เรื่อง ผลการพิจารณารายงานการเปลี่ยนแปลงรายละเอียดโครงการในรายงานการวิเคราะห์ผลกระทบสิ่งแวดล้อม  
โครงการเจาะสำรวจปิโตรเลียม (ระยะที่ 3) แปลงสำรวจในทะเลอ่าวไทยหมายเลข G11/48

รายงานการเปลี่ยนแปลงรายละเอียดโครงการ  
รายงานการวิเคราะห์ผลกระทบต่อสิ่งแวดล้อม  
โครงการเจาะสำรวจปิโตรเลียม (ระยะที่ 3)  
ของบริษัท เอ็มพี จี11 (ประเทศไทย) จำกัด  
แปลงสำรวจในทะเลอ่าวไทย หมายเลข G11/48  
ครั้งที่ 6  
(ฉบับสมบูรณ์)

บริษัท เอ็มพี จี11 (ประเทศไทย) จำกัด

รูปที่ 7 ภาพตัดขวางแสดงตำแหน่งหลุมสำรวจนงเยาว์-11

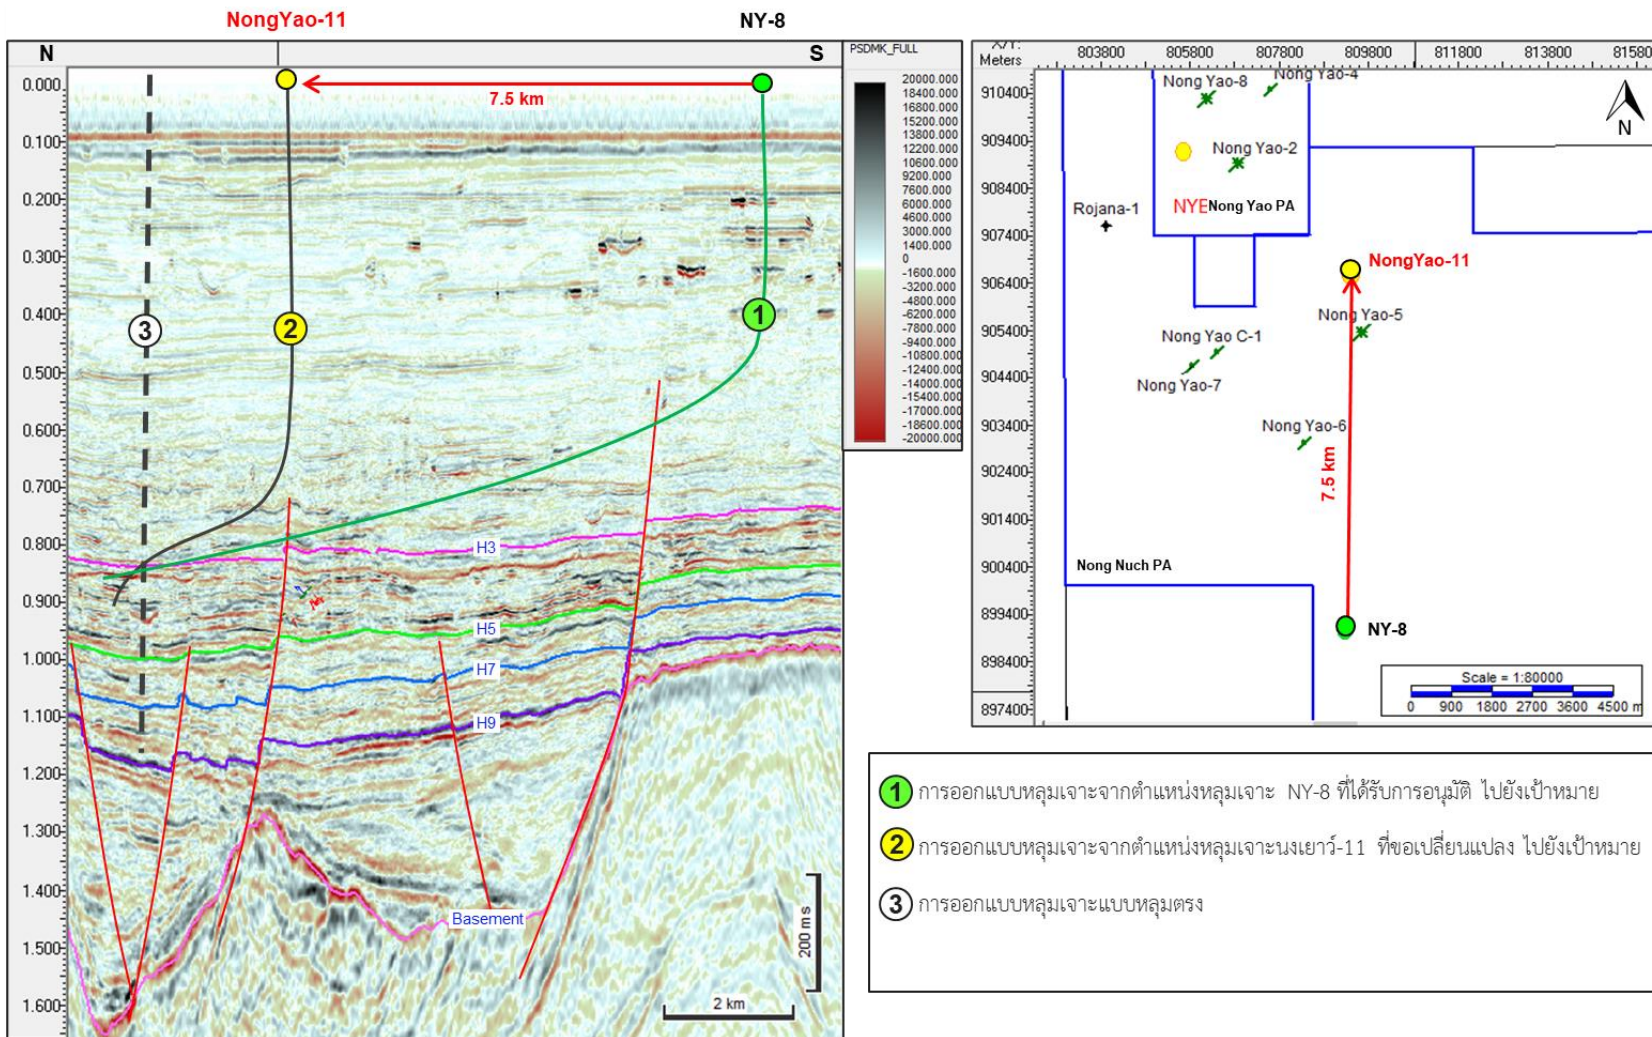
- **โครงสร้างนงเยาว์-11:** ในกรณีที่เจาะสำรวจจากตำแหน่งหลุมสำรวจนงเยาว์ 8 (ซึ่งเป็นตำแหน่งที่ใกล้โครงสร้างนงเยาว์-11 มากที่สุด) ไปยังโครงสร้างนงเยาว์-11 พบว่าการเจาะสำรวจจากตำแหน่งนี้นั้นมีความไม่ปลอดภัยจากชั้นก๊าซระดับตื้น (Shallow Gas Hazard) และการเจาะสำรวจจากตำแหน่งนี้นั้น

เป็นไปได้ยากมากและมีความเสี่ยงสูงมาก เนื่องจากจะทำให้หลุมสำรวจมีความยาวมากเกินกว่า 29,000 ฟุต (หรือ 9,000 เมตร) อีกทั้ง หลุมเจาะอยู่ใกล้รอยเลื่อนและอาจตัดผ่านรอยเลื่อน ซึ่งจะเพิ่มความเสี่ยงด้านความปลอดภัย (แสดงด้วยเส้นหมายเลข 1 ในรูปที่ 7) และอาจจะทำให้เกิดปัญหาในการดำเนินการเจาะและในการเก็บข้อมูลหยังธรณี หรืออาจทำให้อุปกรณ์หยังธรณีติดค้างอยู่ในหลุมเจาะได้ เพื่อลดความเสี่ยงในการเจาะหลุมและการหยังธรณีสั่งกล่าว ทางบริษัทฯ จึงได้ทำการเสนอตำแหน่งหลุมเจาะใหม่ที่สามารถเจาะไปยังตำแหน่งที่ต้องการได้อย่างสะดวกปลอดภัยและสามารถที่จะสำรวจชั้นหินที่เป็นเป้าหมายได้อย่างมีประสิทธิภาพ

รูปที่ 8 ภาพตัดขวางแสดงตำแหน่งหลุมสำรวจนงเยาว์-12

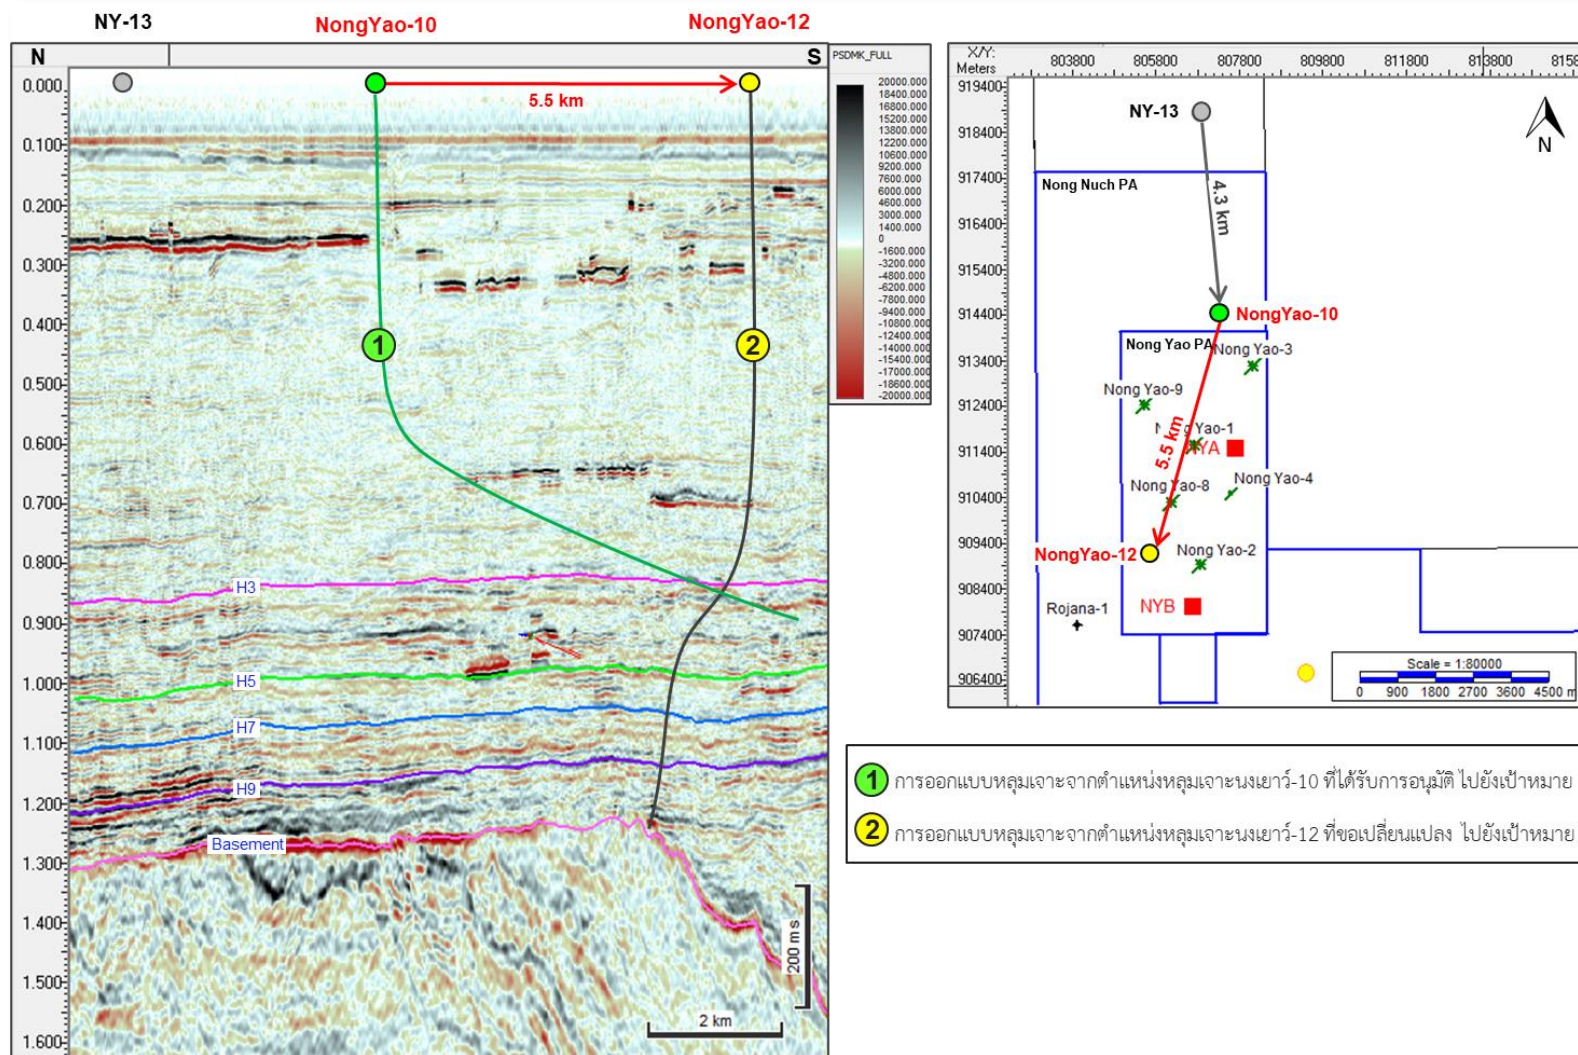
- **โครงสร้างนงเยาว์-12:** ในกรณีที่เจาะสำรวจจากตำแหน่งหลุมสำรวจนงเยาว์-10 (ซึ่งเป็นตำแหน่งที่ใกล้โครงสร้างนงเยาว์-12 มากที่สุด) ไปยังโครงสร้างนงเยาว์-12 พบว่าการเจาะนั้นเป็นไปได้ยากมากและมีความเสี่ยงสูงมาก เนื่องจากจะทำให้หลุมสำรวจมีความยาวมากเกินกว่า 23,000 ฟุต (หรือ 7,000 เมตร) อีกทั้ง หลุมเจาะอยู่ใกล้รอยเลื่อนและอาจตัดผ่านรอยเลื่อน ซึ่งจะเพิ่มความเสี่ยงด้านความปลอดภัย (แสดงด้วยเส้นหมายเลข 1 ในรูปที่ 8) และอาจจะทำให้เกิดปัญหาในการดำเนินการเจาะและในการเก็บข้อมูลหยังธรณี หรืออาจทำให้อุปกรณ์หยังธรณีติดค้างอยู่ในหลุมเจาะได้ เพื่อลดความเสี่ยงในการเจาะหลุมและการหยังธรณีสั่งกล่าว ทางบริษัทฯ จึงได้ทำการเสนอตำแหน่งหลุมเจาะใหม่ที่สามารถเจาะไปยังตำแหน่งที่ต้องการได้อย่างสะดวกปลอดภัยและสามารถที่จะสำรวจชั้นหินที่เป็นเป้าหมายได้อย่างมีประสิทธิภาพ

รูปที่ 9 ตำแหน่งหลุมสำรวจนงเยาว์-11 และหลุมสำรวจนงเยาว์-12 ที่ขอเปลี่ยนแปลง

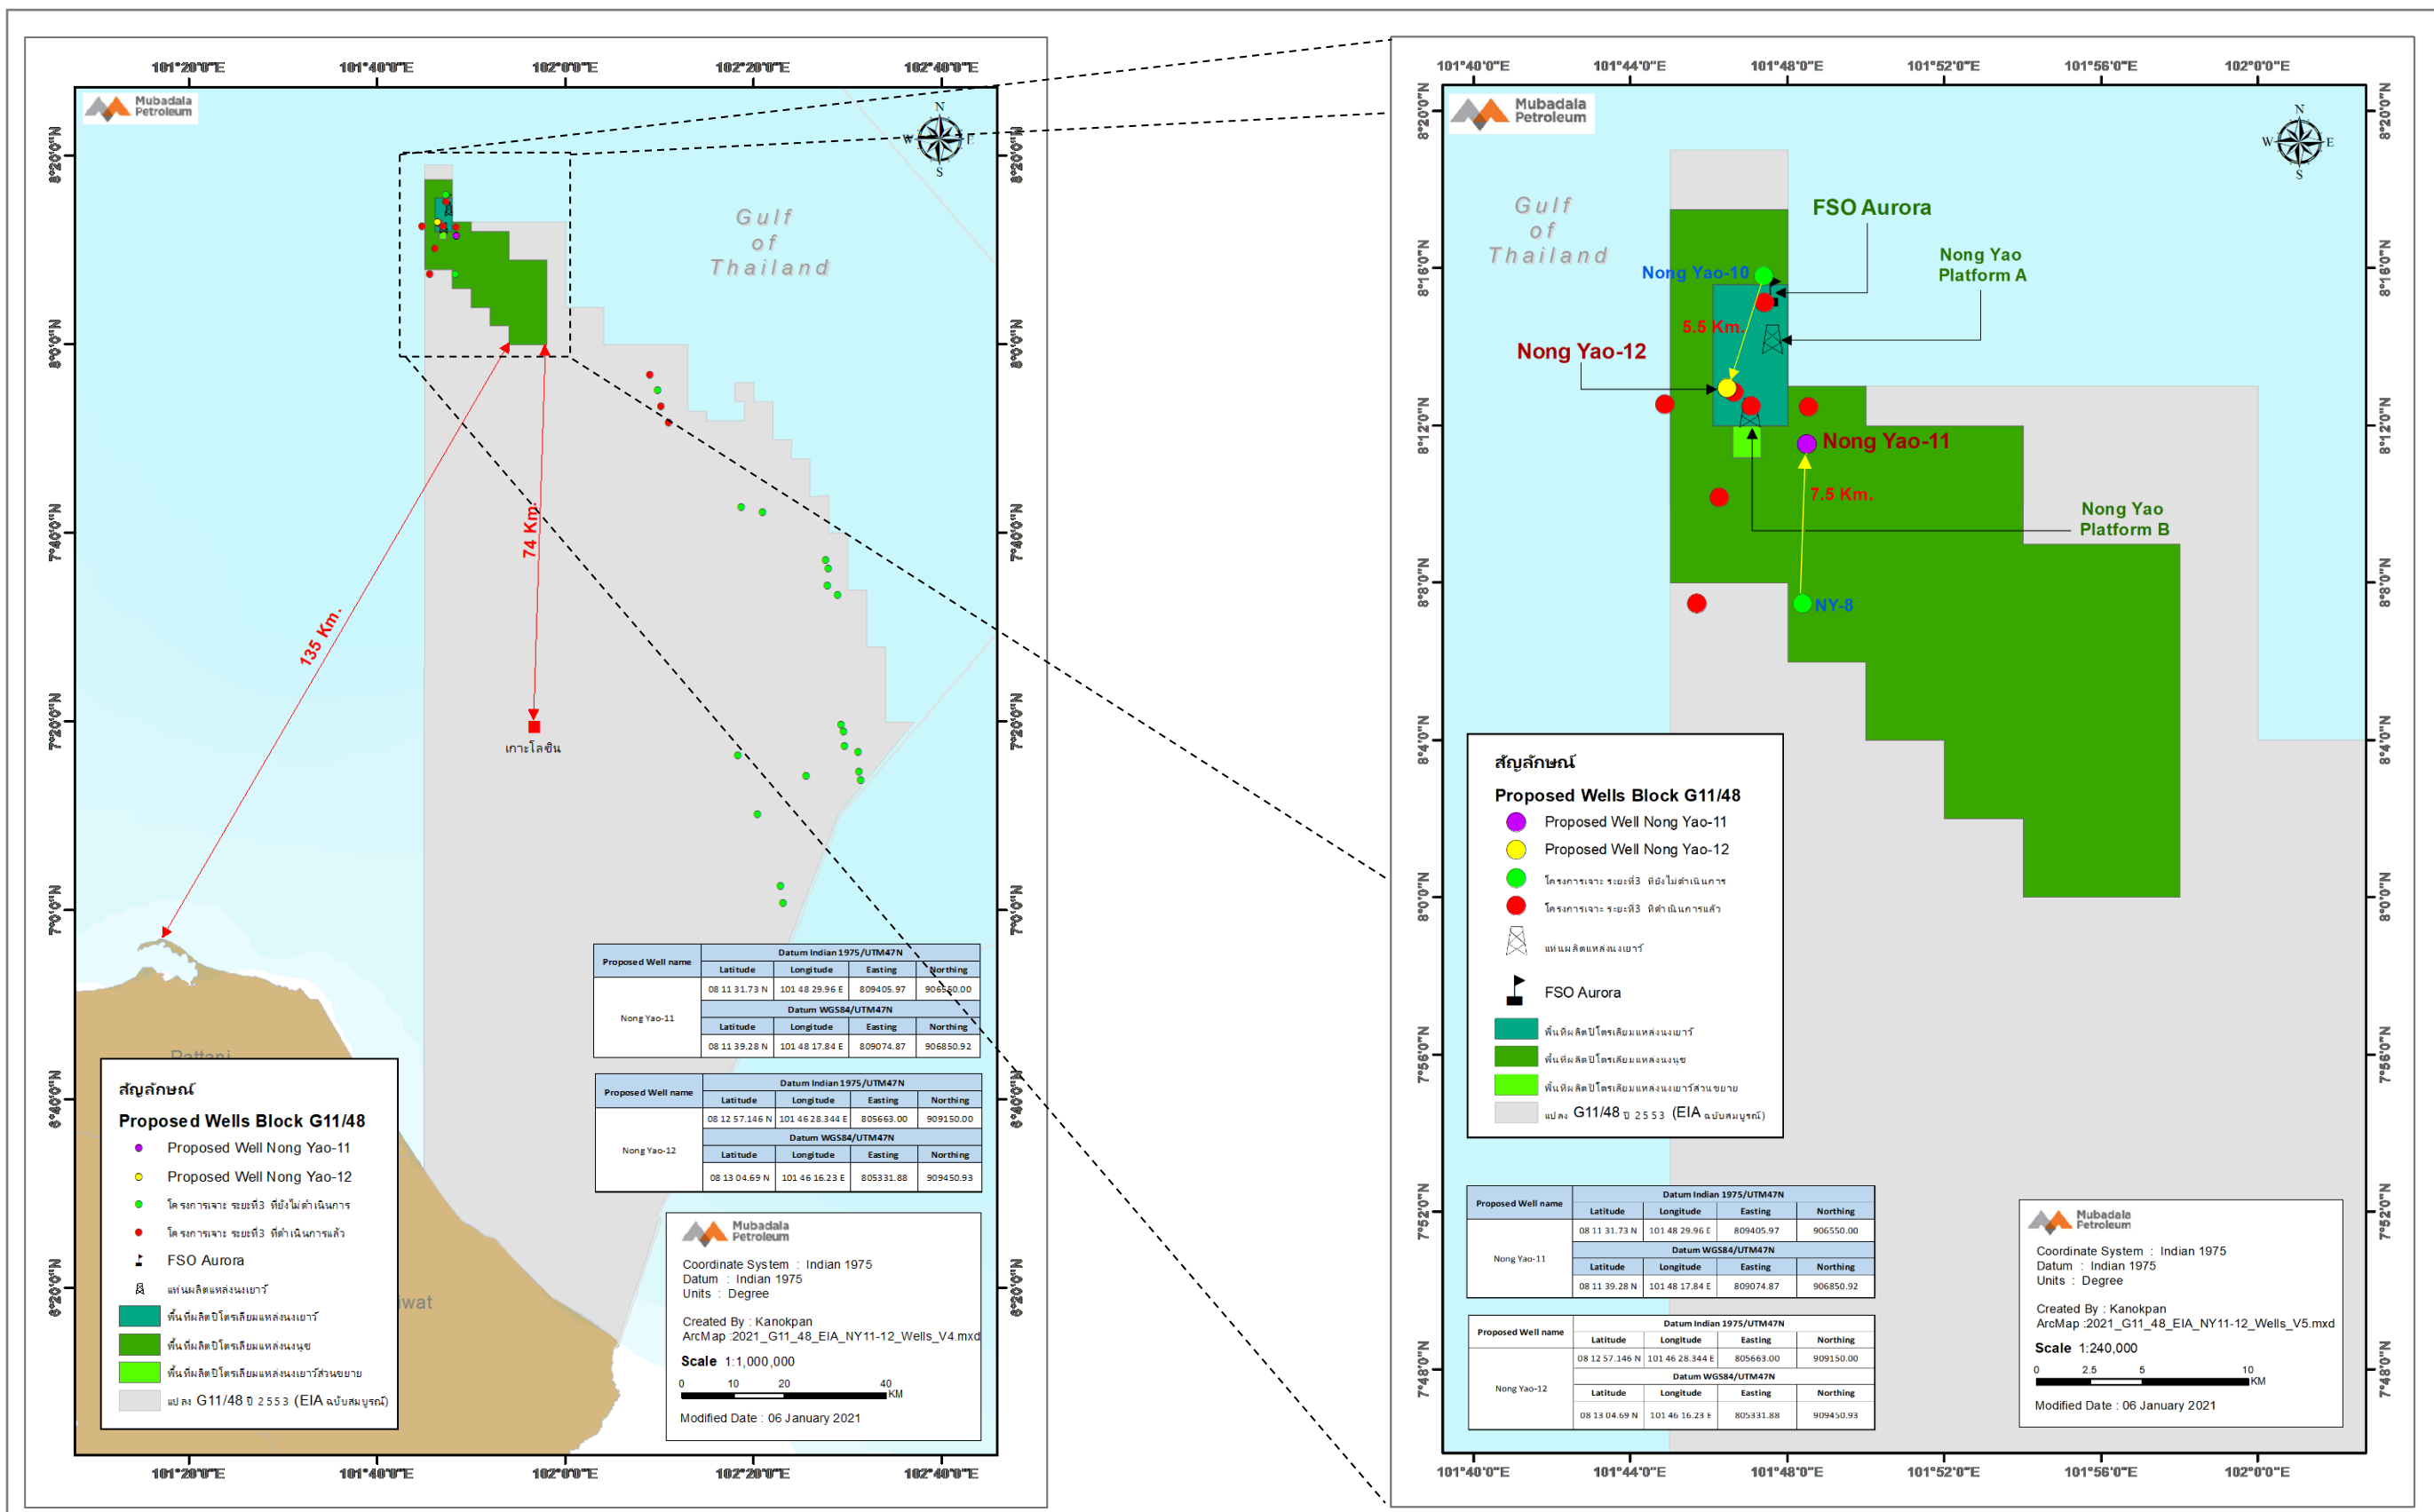
- 2) ย้ายตำแหน่งหลุมสำรวจปิโตรเลียมซึ่งเป็นตำแหน่งหลุมที่ได้รับความเห็นชอบในรายงานการวิเคราะห์ผลกระทบสิ่งแวดล้อม ดังนี้
  - 2.1) **หลุมสำรวจนงเยาว์-11:** โดยย้ายจากพิกัดที่ละติจูด 8° 07' 28.2" ลองจิจูด 101° 48' 24.1" (พิกัดกริดแบบ UTM ที่ 809278.56 ตะวันออก 899062.18 เหนือ) ของหลุมสำรวจนงเยาว์-8 ไปเป็นตำแหน่งที่ละติจูด 8° 11' 31.73" ลองจิจูด 101° 48' 29.96" (พิกัดกริดแบบ UTM ที่ 809405.97 ตะวันออก 906550.00 เหนือ) โดยใช้พิกัดแบบ Indian 1975 ซึ่งตำแหน่งดังกล่าวจะคลาดเคลื่อนไปจากตำแหน่งหลุมสำรวจปิโตรเลียมที่ได้รับความเห็นชอบในรายงานการวิเคราะห์ผลกระทบสิ่งแวดล้อมเป็นระยะทางประมาณ 7.5 กิโลเมตร ไปทางทิศเหนือ

- 2.2) **หลุมสำรวจนงเยาว์-12:** โดยย้ายจากพิกัดที่ละติจูด 8° 15' 48.85" ลองจิจูด 101° 47' 24.19" (พิกัดกริดแบบ UTM ที่ 807336.00 ตะวันออก 914441.00 เหนือ) ของหลุมสำรวจนงเยาว์-10 ไปเป็นตำแหน่งที่ละติจูด 8° 12' 57.146" ลองจิจูด 101° 46' 28.344" (พิกัดกริดแบบ UTM ที่ 805663.00 ตะวันออก 909150.00 เหนือ) โดยใช้พิกัดแบบ Indian 1975 ซึ่งตำแหน่งดังกล่าวจะคลาดเคลื่อนไปจากตำแหน่งหลุมสำรวจปิโตรเลียมที่ได้รับความเห็นชอบในรายงานการวิเคราะห์ผลกระทบสิ่งแวดล้อมเป็นระยะทางประมาณ 5.5 กิโลเมตร ไปทางทิศตะวันตกเฉียงใต้

แผนที่และพิกัดแสดงการย้ายตำแหน่งแสดงดังรูปที่ 9 และตารางที่ 5 สำหรับแผนที่จากการสำรวจโดยวิธีวัดคลื่นไหวสะเทือนแบบ 3 มิติ และแผนที่ทางธรณีวิทยา ซึ่งใช้สำหรับพิจารณาตำแหน่งหลุมสำรวจนงเยาว์-11 และหลุมสำรวจนงเยาว์-12 แสดงดังรูปที่ 10 โดยการย้ายตำแหน่งการเจาะสำรวจนี้จะช่วยให้บริษัทฯ สามารถเพิ่มความปลอดภัยในการเจาะหลุมและสามารถเจาะสำรวจไปยังแหล่งปิโตรเลียมเป้าหมายได้อย่างมีประสิทธิภาพมากยิ่งขึ้น อีกทั้ง เมื่อเปรียบเทียบระยะห่างจากชายฝั่งที่ใกล้ที่สุดคือชายฝั่งจังหวัดสงขลา พบว่า หลุมสำรวจที่ทำการย้ายตำแหน่งนั้น มีระยะห่างจากชายฝั่งไม่ต่างจากเดิม

รูปที่ 10 แผนที่ทางธรณีวิทยาแสดงตำแหน่งหลุมสำรวจนงเยาว์-11 และหลุมสำรวจนงเยาว์-12

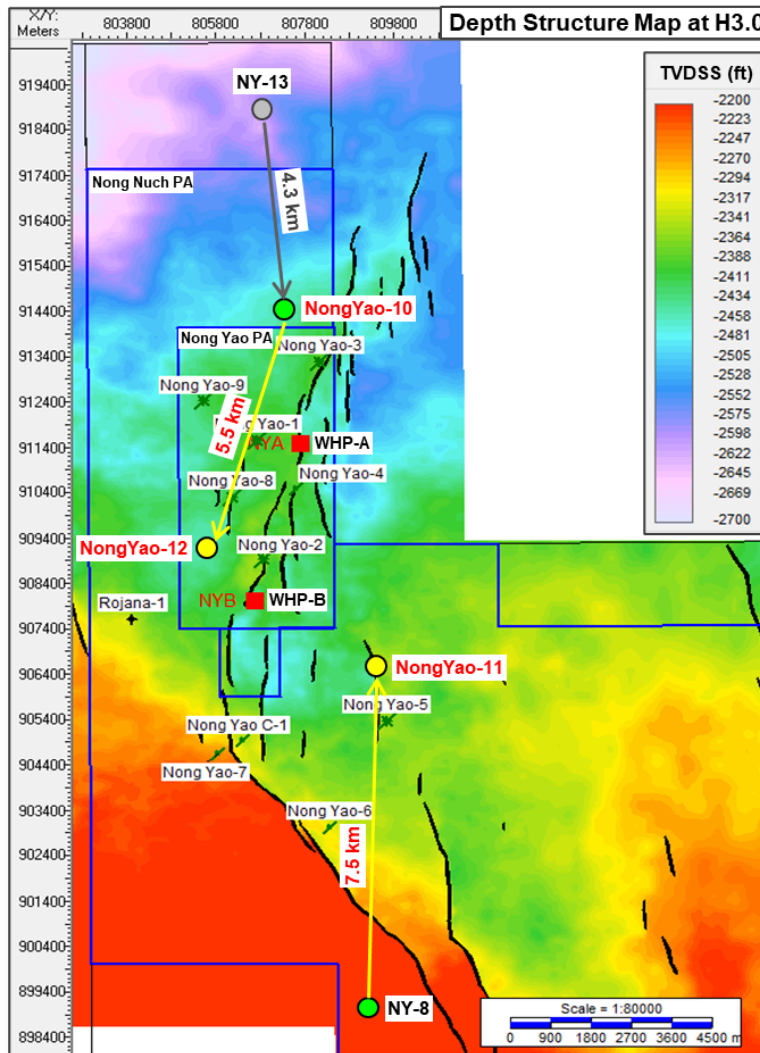
● Nong Yao-11 surface location at UTM  
 X= 809405.97 mE, Y= 906550.00 mN  
 7.5 km to north from NY-8 Phase III EIA location

● Nong Yao-12 surface location at UTM  
 X= 805663.00 mE, Y= 909150.00 mN  
 5.5 km to southwest from Nong Yao-10 Phase III EIA location (NY-13)

**รูปที่ 11** ภาพแสดงการออกแบบหลุมสำรวจนงเยาว์-11 ในการเจาะแบบ Directional well

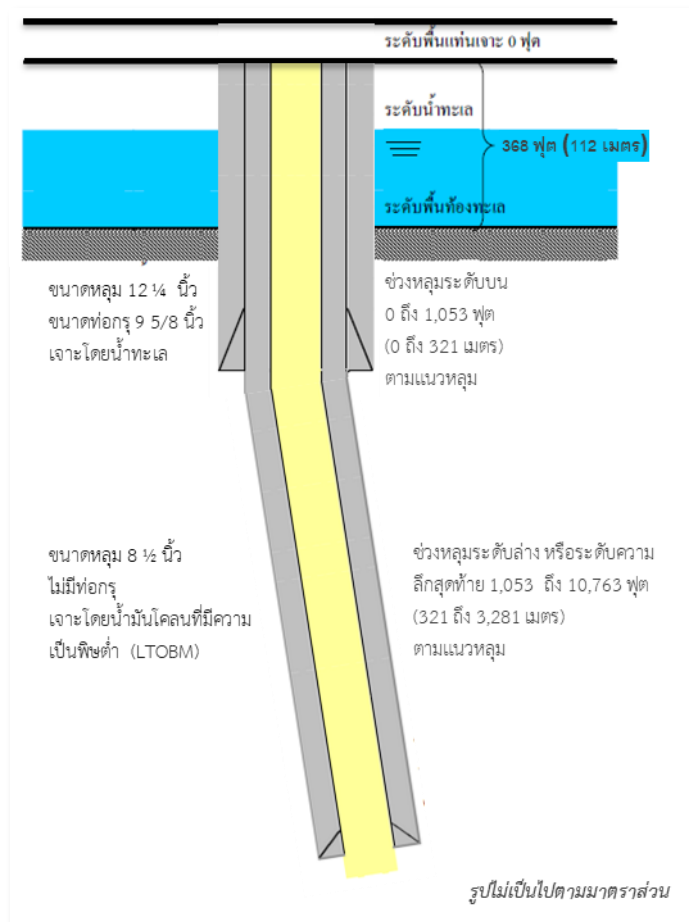
การขอเพิ่มทางเลือกการออกแบบหลุมและท่อกรูสำหรับหลุมสำรวจปิโตรเลียมที่เหลือทั้งหมดที่ได้รับ การอนุมัติในรายงานการวิเคราะห์ผลกระทบของโครงการฯ โดยเพิ่มจากเดิมจากการเจาะหลุม 3 ระดับ ช่วงหลุม เป็น 2 หรือ 3 ระดับช่วงหลุม โดยเป็นการเจาะแบบ directional และขอเปลี่ยนแปลงขนาดหลุม และท่อกรู โดยขึ้นอยู่กับความยาวตามแนวหลุมและความลึกของหลุมเจาะ ความดันของชั้นหิน และข้อมูล ธรณีวิทยาอื่นๆ ซึ่งนำไปสู่การคำนวณทางวิศวกรรมหลุมเจาะ เพื่อนำไปออกแบบหลุมเจาะให้มีความปลอดภัยในการเจาะหลุมสำรวจนั้นๆ

การขอเปลี่ยนแปลงขนาดหลุมเจาะและท่อกรูจากเดิม 3 ระดับช่วงหลุม ช่วงหลุมระดับบน (ขนาดหลุม 17 นิ้ว และขนาดท่อกรู 13 3/8 นิ้ว) ระดับกลาง (ขนาดหลุม 12 1/4 นิ้ว และขนาดท่อกรู 9 5/8 นิ้ว) และช่วงหลุมระดับล่าง (ขนาดหลุม 8 1/2 นิ้ว และขนาดท่อกรู 3 1/2 นิ้ว) โดยมีรายละเอียดการขอเปลี่ยนแปลง ดังนี้

สำหรับการเจาะสำรวจในครั้งนี้ หลุมสำรวจนงเยาว์-11 และหลุมสำรวจนงเยาว์-12 จะดำเนินการเจาะสำรวจแบบ 2 ระดับช่วงหลุม และมีรูปแบบการเจาะแบบหลุม directional ดังเส้นหมายเลข 2 ใน **รูปที่ 7** (หลุมสำรวจนงเยาว์-11) และ **รูปที่ 8** (หลุมสำรวจนงเยาว์-12) โดยแสดงการเจาะ ณ ตำแหน่งหลุมสำรวจที่เสนอขอเปลี่ยนแปลงตามแบบ Directional well ซึ่งสามารถเจาะลงในแหล่งกักเก็บเป้าหมายได้ทั้งหมดและในตำแหน่งที่ดีที่สุด อีกทั้งยังสามารถหลีกเลี่ยงการเจาะผ่านชั้นแก๊สระดับตื้น (Shallow Gas Hazard) ได้อีกด้วย โดยหลุมสำรวจแบบใหม่นี้จะมีความเอียงของหลุมขณะเจาะดัง **รูปที่ 11** และ **รูปที่ 12** ทั้งนี้ รายละเอียดข้อดีและข้อจำกัดในการเจาะทุกแบบที่ได้กล่าวข้างต้นแสดงดัง **ตารางที่ 7** และ **ตารางที่ 8** สำหรับการแสดงรายละเอียดเปรียบเทียบปริมาณโคลนชุดเจาะและปริมาณเศษหินที่คาดว่าจะเกิดขึ้นจากการเจาะสำรวจของทั้งหลุมที่ได้รับอนุมัติและหลุมที่ขอเปลี่ยนแปลงแสดงดัง **ตารางที่ 8**
